## PREVIERKA NA ZAISTENIE POTRIEB V OBLASTI PZS

| Odberateľ / zákazník: | Bonfiglioli Slovakia s.r.o.                |             |                   |
| Prevádzky zákazníka:  | Výrobná hala - obrobňa, montáž, sklad      |             |                   |
| Dátum previerky:      | 06.10.2023                                 | Čas (od-do) | 11:00 - 12:30 hod |

#### Pracovisko BSK C03 I

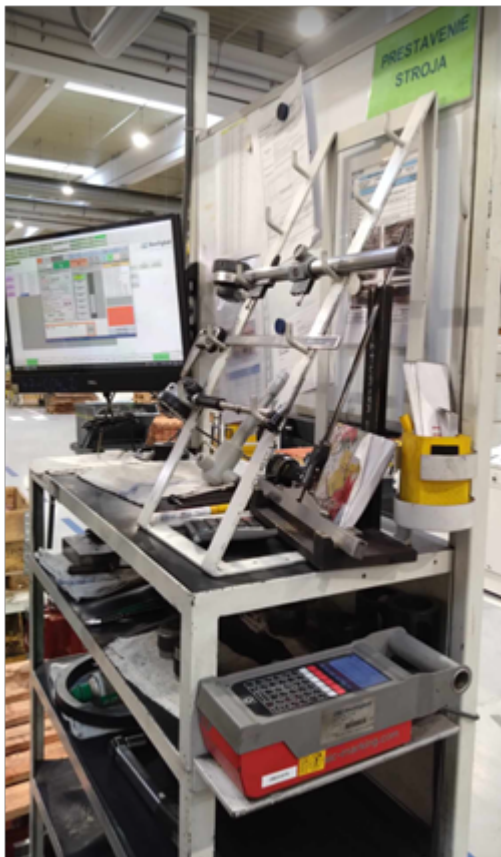
monitor na zapisovanie je na pracovisku nízko, pri zapisovaní zamestnanec vykonáva prácu v neprijateľnej pracovnej polohe. PZS navrhuje zvýšiť manipulačnú rovinu. Ideálne zabezpečiť na pracovisku technické zariadenie na upnutie monitora, aby si zamestnanec výšku monitora mohol nastaviť podľa potreby.
